TRANSPORDIAMET

Meie 13.12.2023 nr 7.1-1/23/25208-2

Lohusuu puhkeala paadislipi ja ujukai ehitusloa eelnõu kooskõlastamata jätmine

Ehitusluba antakse välja juurdepääsutee ja paadislipi ehitamiseks. Ehitusloa aluseks on Inseneribüroo Urmnas Nugin OÜ töö nr 2023015 „ Lohusuu puhkeala paadislipp, ujukai, juurdepääsutee, põhiprojekt v02“.

Joonis 1. Ristumiskoha pikikallete kujundamine

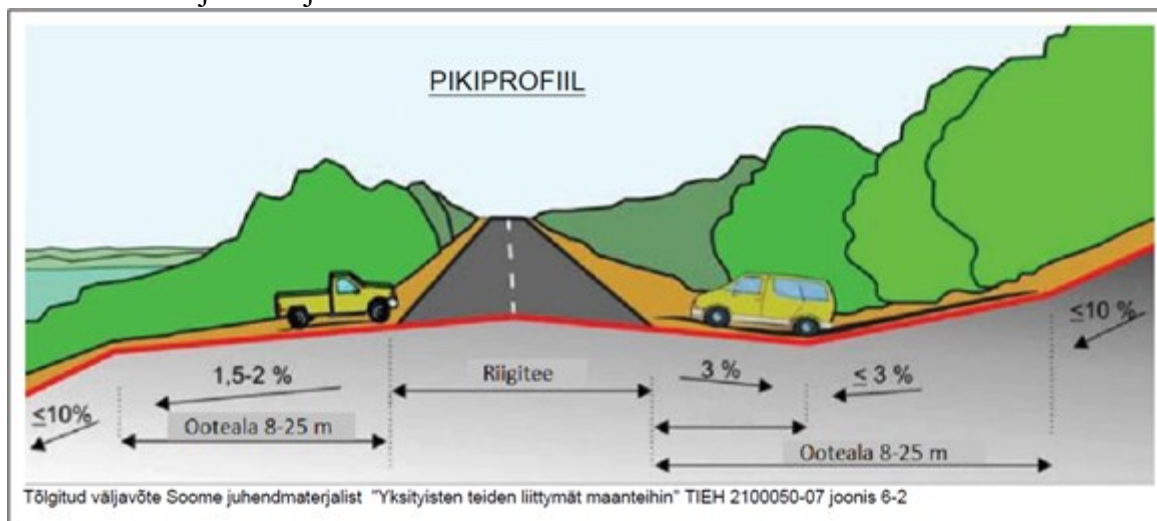
10. Ristumiskoht projekteerida riigiteega võimalikult täisnurga all. Ristumiskoha pikikalded määrata vastavalt alltoodud joonise põhimõtetele arvestusega, et riigitee alusele maale sademevett üldjuhul ei juhita.
